Van: [redacted]
Verzonden: maandag 13 augustus 2018 11:41
Aan: [redacted]
Onderwerp: FW: Uitleg vluchtroutes Rokin 119-121

Van: [redacted]
Verzonden: dinsdag 7 augustus 2018 13:39
Aan: [redacted]
CC: [redacted]
Onderwerp: Uitleg vluchtroutes Rokin 119-121

Met vriendelijke groet,
[redacted]
Café Brasserie Meuwese
Rokin 119 -121
Langebrugsteeg 7

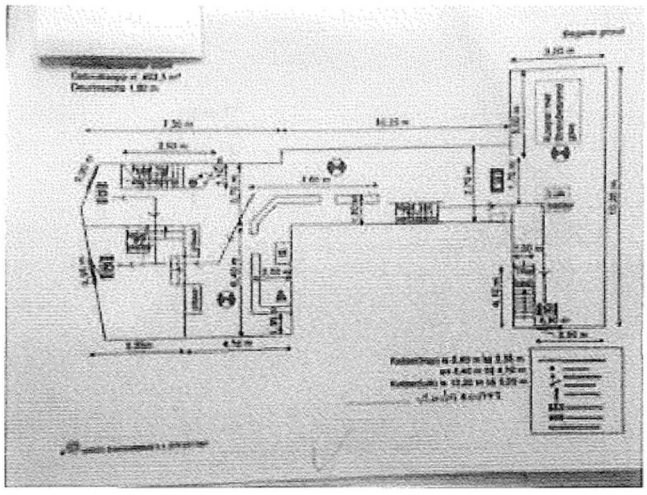
Goedenmiddag [redacted]
Hierbij de tekening met vluchtroutes van de begane grond + extra uitleg

Er zijn 3 vluchtdeuren op de begane grond .
2 deuren aan de Rokin zijde en 1 deur in de Langebrugsteeg .
De deur in de Langebrugsteeg draait naar buiten en geldt voor 90 personen.
De rechterdeur van buitenaf gezien aan de rokinzijde draait naar binnen en geldt voor 25 personen (samen 115 personen ,dit aantal dekt het aantal zitplaatsen).Deze deur is de in en uitgang en tevens vluchtdeur tijdens het zomerseizoen (maart t/m oktober). De linkeringang is op dit moment gesloten ,ook is het bordje van de transparantverlichting is verwijdert zodat het niet als vluchtdeur gezien wordt .
Doordat deze deur tijdens het zomerseizoen niet gebruikt wordt als in en uitgang kan er wel terras buiten geplaatst worden ook

voor de stoep omdat het terras geen barrière is

Tijdens het winterseizoen is deze deur wel de in en uitgang en vluchtdeur .De rede hiervoor is dat er zo veel minder koude lucht in de zaak komt.maar op dat moment staat er veel minder terras buiten en zeker niet bij de ingang !

Tevens wil ik kenbaar maken dat op de toegezonden terrastekening een deel is verdwenen op de hoek Langebrugsteeg /Rokin
Zou U hier ook nog even naar kunnen kijken .

Zojuist heb ik een verzoek ingediend om het terras voor de trap alsnog te vergunnen. Zie hiervoor de bijlage (oranje gedeelte).
Het terras gedeelte op de hoek van Langebrugsteeg / Rokin kunnen wij helaas niet vergunnen. Dit is ook aangegeven in de inspraakronde en het besluit terrassenplan Rokin en Oude Turfmarkt.

Op dit moment ben ik in afwachting van de aangepaste terrasvergunning. Ik verwacht de nieuwe terrasvergunning in de loop van volgende week te kunnen versturen.
